CIRCULAR N° 2

LICITACIÓN PÚBLICA N° 26/ 2025

OBRA: “CONSTRUCCION DEL NUEVO CENTRO DE ATENCION PRIMARIA PARA LA SALUD ULLUM – DPTO. ULLUM”

ACLARACIONES CON CONSULTA

22.2.1 Guardacamilla y Guarda ruedas sobre pared

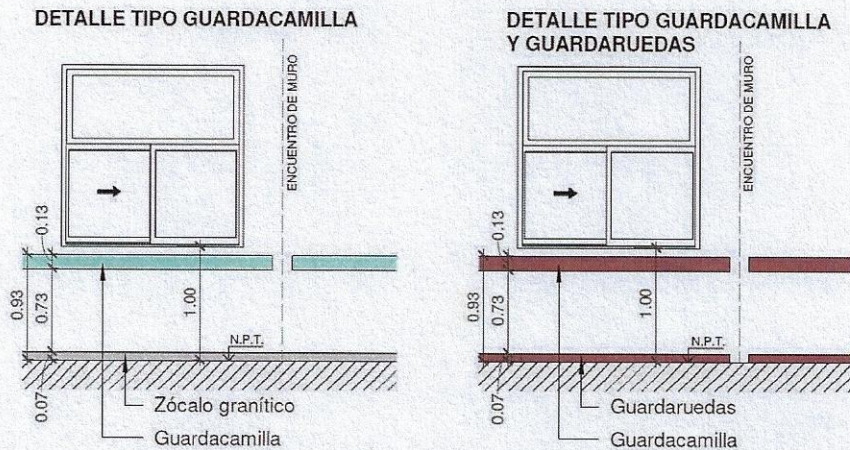
se colocarán a que altura, será guarda rueda y aparte guardacamilla, o solo guardacamilla.

La altura y disposición definitiva del elemento será definida en etapa de ejecución, conforme a criterios funcionales, normativa vigente y necesidades del establecimiento.

Se prevé a Guarda ruedas y Guardacamilla en donde se indique en Plano correspondiente de dicha Documentación Licitatoria

CÓMPUTO DE BANCOS - CIRCULACIONES	
Bancos de H°	8

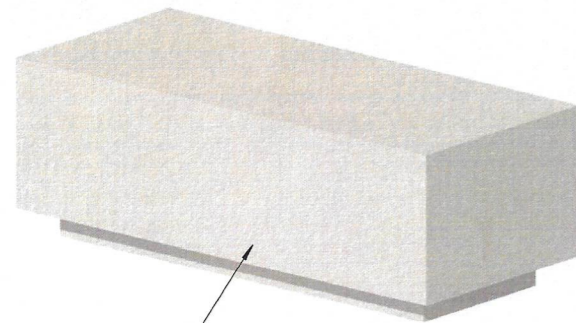
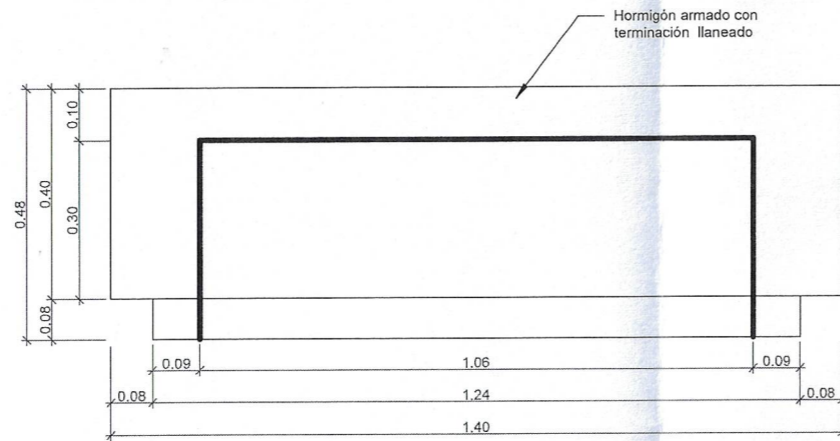
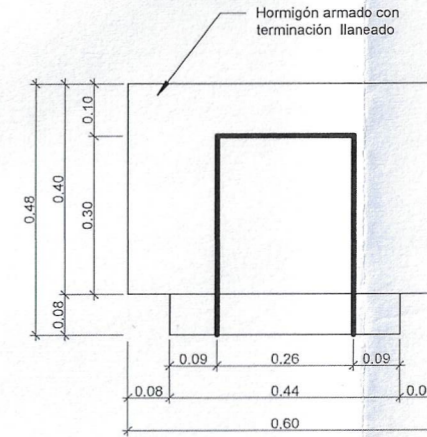
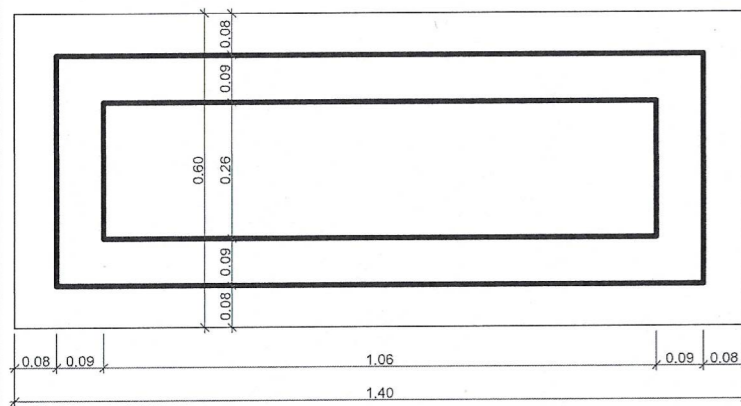
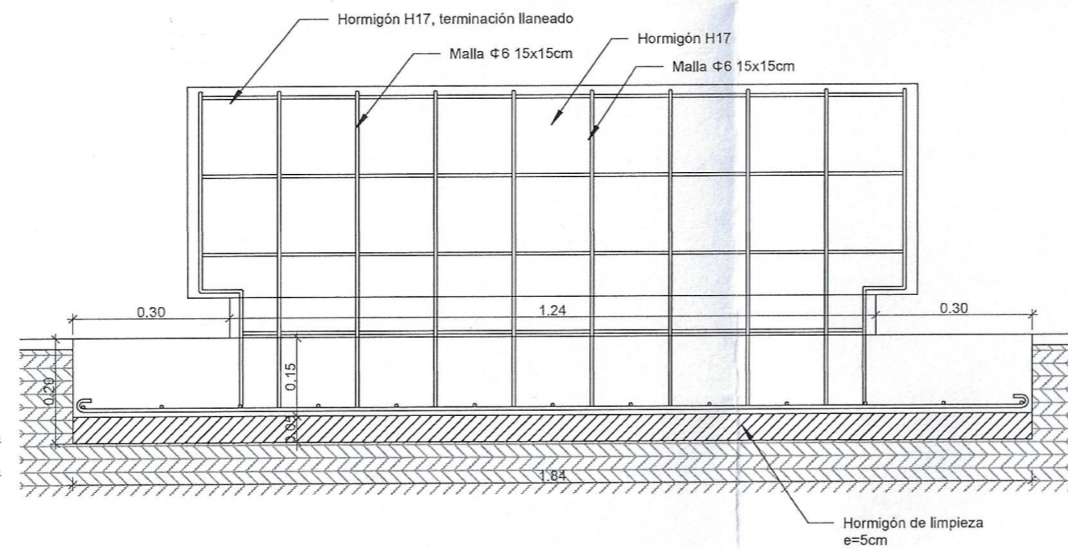
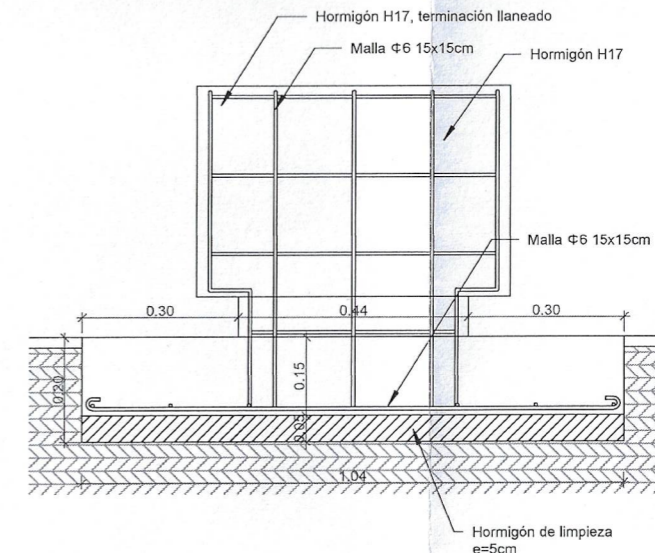
Según diseño en planos, con respaldo: largo 4,20m, ancho 1.50 cm, alto 100cm. Asientos: Madera de lapacho, incienso o viraperé, terminación satinada con imprégnante, Cantidad 08.

Se necesita detalle del mismo. En la planta de arquitectura solo aparecen 2 bancos, donde van los otros?

Se adjunta plano de detalle a considerar para su cómputo, la cantidad de bancos figura en plano A-002-PLANIMETRIA
